## 質問回答書

件名 桜岡小学校放課後キッズクラブ 仮設校舎賃貸借

上記件名に係る仕様書（設計）書の内容に関する質問について、次のとおり回答します。

配置図 1/300

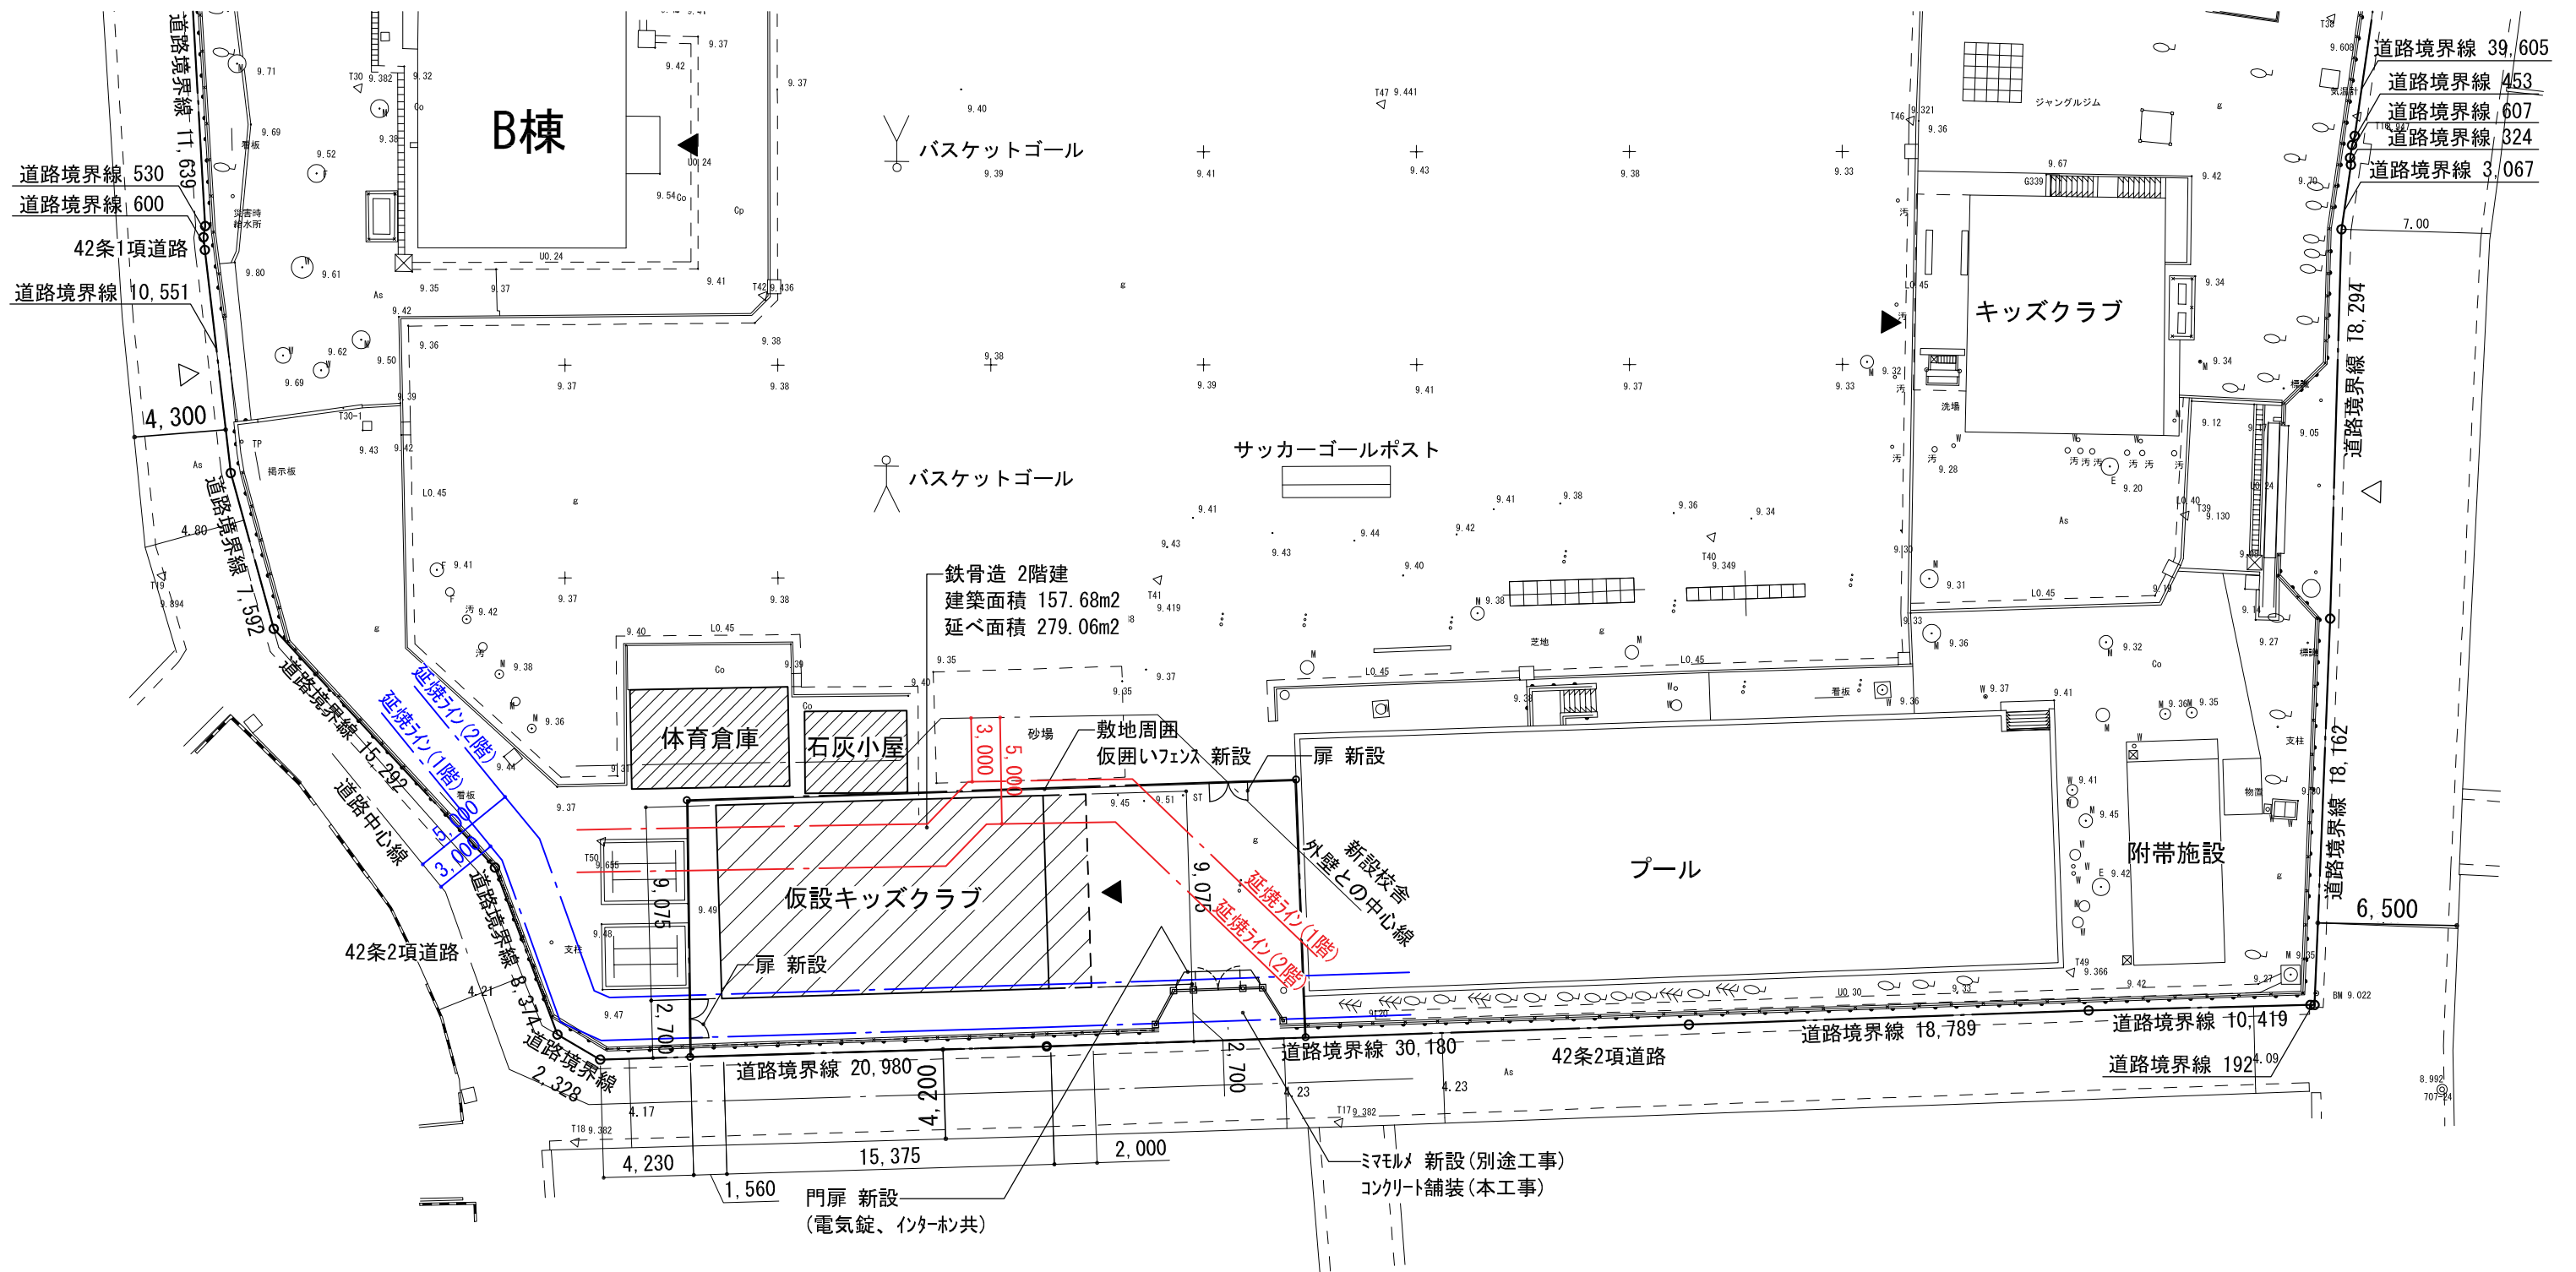
11	1-5	設計図書	前顧の確認申請図書一式はありますか。また現況測量図・配置図データ・境界確定など、届出に必要な敷地データは契約後貸与いただけますか。	現況データ等は契約後、貸与します。
12	図面	備品リスト	新規備品リストの商品は新品対応でしょうか？	原則、新品を想定しています。
13	図面	配置図	道路中心線・隣地境界線より延焼ラインが発生すると思いますが、延焼ラインの範囲をご教示願います。	別添図面「3頁」の通りです。
14	図面	配置図	新設校舎との隣棟間の延焼ラインが発生すると思いますが、延焼ラインの範囲をご教示願います。	別添図面「3頁」の通りです。
15	その他	その他	耐火種別は【その他の建物】の認識で宜しいでしょうか。	別添図面「4頁」の通りです。
16	特記仕様書	法令順守	仮設許可の為、防火上主要な間仕切りは不要の認識で宜しいでしょうか。	よろしいです。
17	特記仕様書	建築工事	仮設体育倉庫は、仮設許可申請、基礎工事は必要でしょうか。	仮設体育倉庫はあくまで工事仮設の一環のため、申請は不要です。倉庫基礎はメーカー仕様準拠してください。
18	特記仕様書	電力引込設備	電力引込は低圧で別途引込となっておりますが、引込場所はどこからとなるのでしょうか。	敷地南側を想定しています。
19	特記仕様書	電話設備	電話器は1階事務スペースに1台で良いのでしょうか。諸元表は2階にも1台あります。	電話機は1階事務スペースに1台の設置とします。
20	特記仕様書	情報通信用配管・配線設備	上記質問No.19同様、配管・配線は1階事務スペースまでで宜しいのでしょうか。	配管・配線は2階事務スペースまで必要です。
21			3ヶ月毎の支払いとなっておりますが、途中解約となった場合、工事費については全額支払って頂けるものと考えてよろしいですか。	中途解約等については、本市賃貸借契約約款に基づき対応します。
22			計画敷地内において、既存不適格となる建物や工作物があった場合は是正工事に関しては別途でよろしいですか。	よろしいです。
23			上記含まれる場合、必要工事内容の詳細をご指示ください。	含まれないため、当該質問へは回答しかねます。

36		配置図の赤い実線と点線はそれぞれ何を示していますか。	赤い実線と赤い点線は無視してください。
37		車両は東側門からの搬入でしょうか。	仮設建物の設置時は東側門から、撤去時は南側道路から搬入予定です。
38		搬入経路を図示ください。	別添図面「7頁」の通りです。
39		上記何トン車まで進入可能ですか。	基本設計時点では、4t車程度の出入りが机上で確認できています。詳細は契約後に調整します。
40		リース満了後の車両進入経路は上記建上げ時と同じでしょうか。新校舎が建っても問題なく車両の進入はできるものと考えてよろしいですか。	リース満了後は南側からの搬出入を想定しています。また、基本設計終了時点では新校舎建設後も車両進入は可能と考えています。
41		樹木の伐採、伐根、剪定を行うとありますが、寸法及び必要本数をご指示ください。	No.4の質問・回答をもって、本質問への回答とします。
42		上記リース終了後の復旧については別途でよろしいですか。	リース終了後の復旧は粗整地までとします。
43		仮想敷地境界に電源の2引込に対応した仮設フェンスを設けるとありますが、寸法、参考品番等仕様詳細をご教示ください。	別添図面「3, 6頁」の通りです。ガードフェンス1.8m程度を想定しています。
44		上記設置範囲が不明のため、図示ください。	別添図面「3, 6頁」の通りです。
45		西側校門より仮設キッズ前の東側スペースに透水性アスファルト舗装を新設となっておりますが、範囲が分かりづらい為、およその数量（○m×長さ○m）をご指示ください。	新設する透水性アスファルト舗装の面積は、西側校門より仮設キッズまでの通路が250㎡程度、仮設キッズ前の東側スペースが100㎡程度の想定です。別添図面「6頁」を参考ください。
46		上記舗装について、表層50 路盤 t=100 スキトリ要でよろしいですか。	よろしいです。
47		上記に伴う境界ブロックは不要でよろしいですか。	よろしいです。
48		仮設キッズクラブ用の門を1ヶ所整備となっておりますが、設置位置は西側でしょうか。	仮設キッズクラブ用の門の設置位置は南側です。別添図面「3, 6頁」の通りです。
